N/réf. CT086/20/S

### Lettre de sécurité: CT086/20/S

Systemes SOMATOM Force, SOMATOM Definition AS, SOMATOM Definition Edge, SOMATOM Definition Edge Plus, SOMATOM Flash, SOMATOM Drive, SOMATOM Confidence

Problème technique pendant le flux de travail interventionnel concernant plusieurs scanners SOMATOM utilisant le logiciel *syngo* CT **VB20A\_SP3**, résolu avec le nouveau Service Pack VB20A\_SP4

Fig. 1 Message d'erreur i-Fluoro

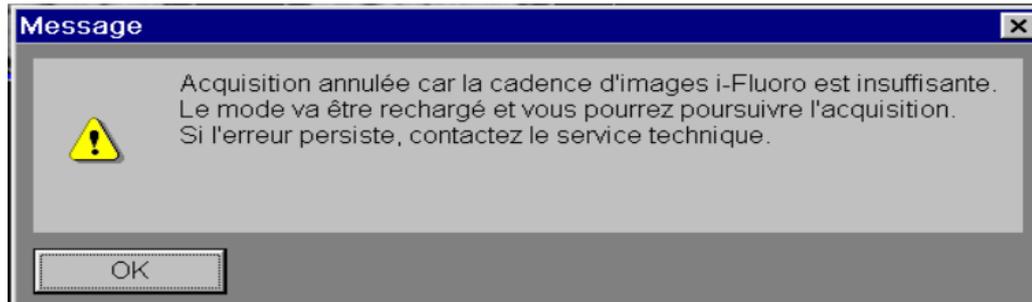
Lorsqu'une procédure interventionnelle est exécutée en mode i-Sequence ou i-Fluoro dans les conditions spécifiques décrites ci-dessous, les images RTD (Real Time Display) sont susceptibles de ne pas s'afficher lors des acquisitions i-Sequence ou i-Fluoro suivantes ou de tout autre examen ultérieur indépendamment du mode d'acquisition (par exemple : une acquisition volumique). Cela peut se produire immédiatement ou par la suite.

Dans ce cas, les acquisitions i-Fluoro seront annulées automatiquement au bout de 2 secondes avec un message d'erreur indiquant que les images RTD ne peuvent pas être affichées en temps voulu (voir Fig. 1).

Lorsque vous réalisez des examens interventionnels en mode i-Sequence ou i-Fluoro, ne parcourez pas plus de 50 images entre deux acquisitions.

Si un examen interventionnel a déjà été réalisé et que l'affichage des images RTD pose problème, redémarrez l'application via Système → Fin → Relancer l'application. Une fois le redémarrage effectué, les conditions de fonctionnement standard sont rétablies.

Ce problème sera résolu de manière définitive grâce à une version logicielle améliorée, **syngo CT VB20A\_SP4**. Un Service Pack sera déployé via la mise à jour **CT087/20/S** sur tous les systèmes concernés. Sa disponibilité est prévue pour la fin du premier trimestre 2021. Le correctif sera également intégré dans tous les futurs Service Packs.
